**: ID_VIP: 3084 - Istanza di Valutazione di Impatto Ambientale ai sensi del
D.lgs. 152/2006 e ss.mm.ii. relativa al progetto per la realizzazione di un
impianto pilota geotermico denominato "Lucignano" nel comune di
Radicondoli (SI) – proponente società Lucignano Pilot Project s.r.l.;**
Osservazioni

OSSERVAZIONI INERENTI ALLA COMPATIBILITA' AMBIENTALE DEL PROGETTO PER LA REALIZZAZIONE DI UN IMPIANTO GEOTERMICO PILOTA DENOMINATO "LUCIGNANO"

PERMESSO DI RICERCA E IMPIANTO PILOTA GEOTERMICO "LUCIGNANO"

Osservazioni sugli aspetti geotermici specifici

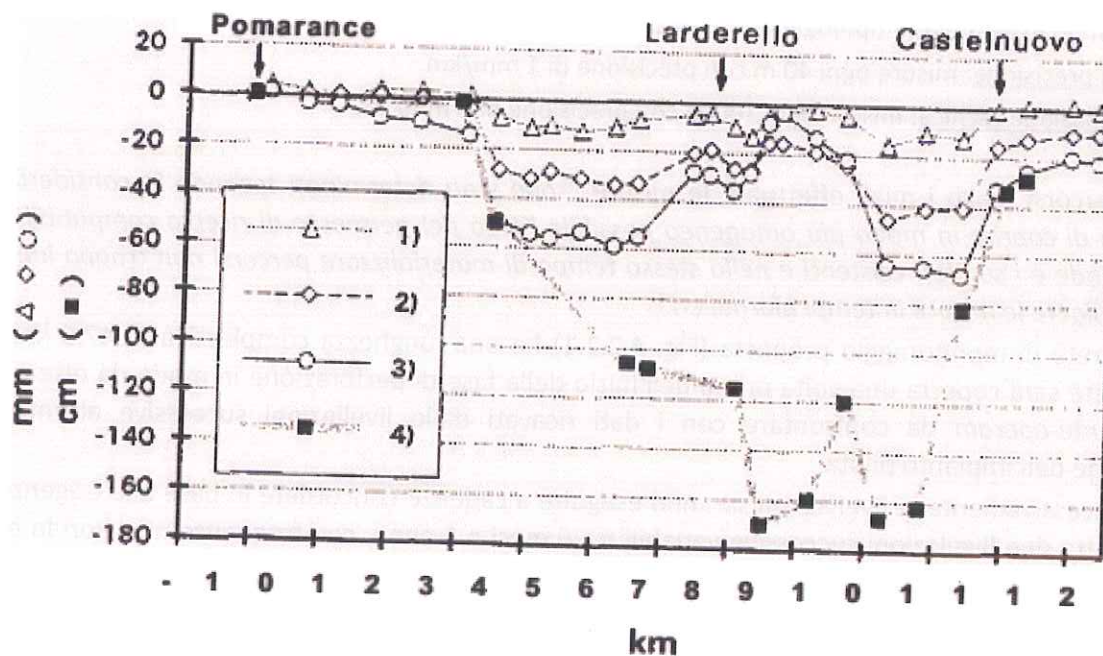
Inoltre, il Proponente non fa cenno alla possibilità di connettersi in rete e interfacciarsi con le stazioni vicine appartenenti alla Rete Sismica Nazionale Centralizzata (RSNC) gestita dall'INGV.
